**Rapport d'analyse environnementale concernant la soustraction  
du projet visant à réparer les dommages causés par les hautes  
marées et les grands vents survenus les 25 et 26 mai 2013  
de la procédure d'évaluation et d'examen des impacts  
sur l'environnement sur le territoire de L'Isle-aux-Coudres  
par le ministère des Transports**

**Dossier 3216-02-044**

**Le 4 juillet 2013**

FIGURE 1 : COUPE TYPE DE L'ENROCHEMENT TEMPORAIRE

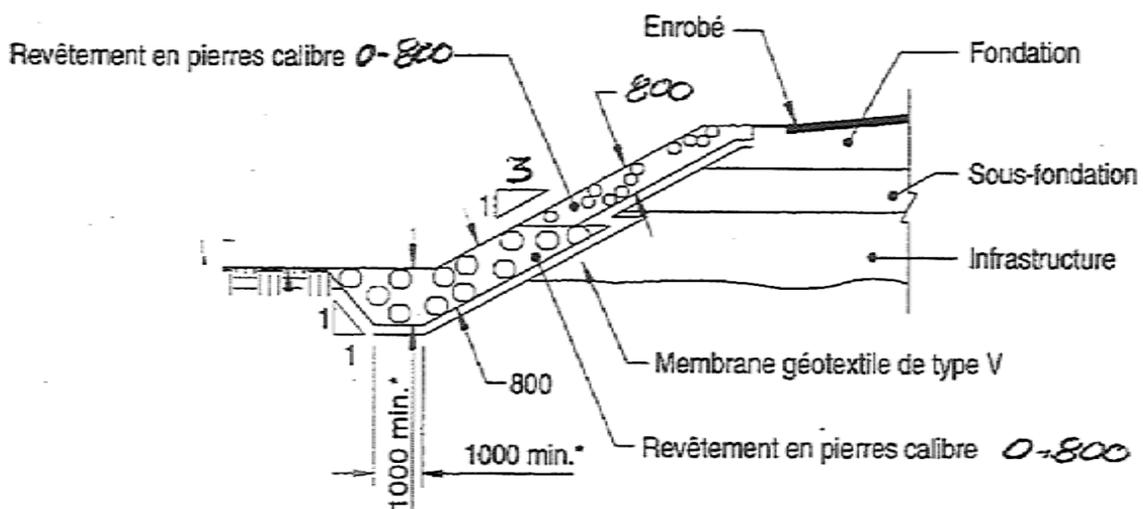
Puisque aucune étude hydraulique n'appuie la solution de stabilisation proposée, les experts du Centre d'expertise hydrique du Québec (CEHQ) ne sont pas en mesure de se prononcer sur le calibre de la pierre qui sera utilisée, la pente de l'enrochement ainsi que sur la hauteur de l'enrochement prévu.

Dans le cadre du présent projet, l'initiateur propose de procéder à une stabilisation de la berge en enrochement afin de freiner la progression de l'érosion. Le changement de substrat de la berge passant de meuble à rigide provoque une augmentation potentielle de l'énergie des vagues qui sont réfléchies sur le substrat en face de l'enrochement. Cette force érosive a pour effet de changer la composition du substrat sur le littoral, ce qui engendre un impact indirect sur l'habitat du poisson. À cet effet, l'initiateur a pris engagement d'inclure les superficies affectées par l'enrochement dans le projet de compensation du programme de stabilisation. Un suivi sur l'abaissement de plage est également prévu dans le cadre du programme afin de pouvoir apporter les correctifs nécessaires.

L'initiateur s'est engagé à fournir une explication sur les paramètres retenus lors de la demande de certificat d'autorisation en vertu de l'article 22 de la Loi sur la qualité de l'environnement. Les plans et devis, signés et scellés par un ingénieur seront également fournis.
